**INFORME TÉCNICO ARQUITECTÓNICO STHV-DMGT-AH-A-2020-048**  
**PROYECTO DEFINITIVO DE RESTITUCIÓN Y OBRA NUEVA**  
**“CASA ERAZO”**

En atención al trámite Nro. STHV-2020-1889-E, ingresado a esta Secretaría con fecha 16 de noviembre de 2020, mediante el cual la Arq. Betty Santana Vásconez, en calidad de profesional a cargo del Proyecto de Restitución y Obra Nueva denominado “Casa Erazo” solicita la revisión del proyecto definitivo de restitución y obra nueva, al respecto se emite el siguiente informe técnico:

Imagen 6. Composición Funcional Planta Baja- Propuesta.  
Fuente: Planos Arquitectónicos, 2020.

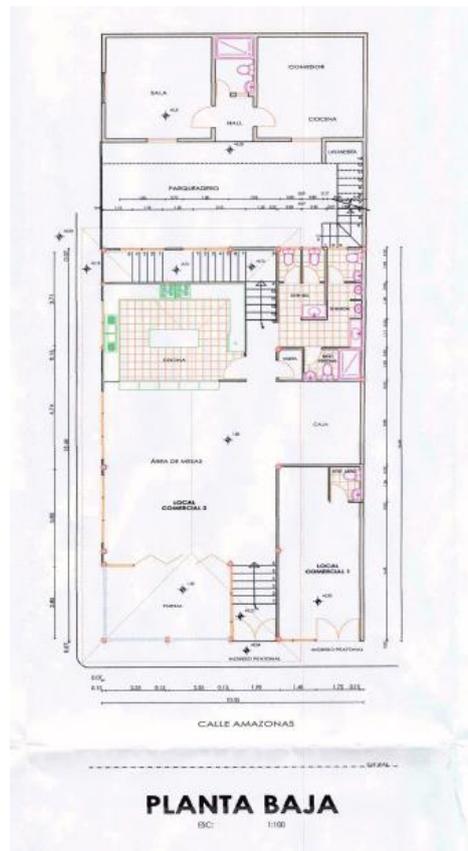
8. La línea de los cortes debe estar identificado en las plantas.
  9. Marcar el ingreso peatonal y vehicular en la Fachada Sur en PB, para que tenga correspondencia con el plano de implantación.

10. Dibujar el acceso (puerta) de ingreso al nivel +0.51 (edificación existente).
  11. Presentar el plano del nivel +3.01 (edificación existente).
  12. Presentar adicionalmente los planos en formato dwg, para verificación de áreas.
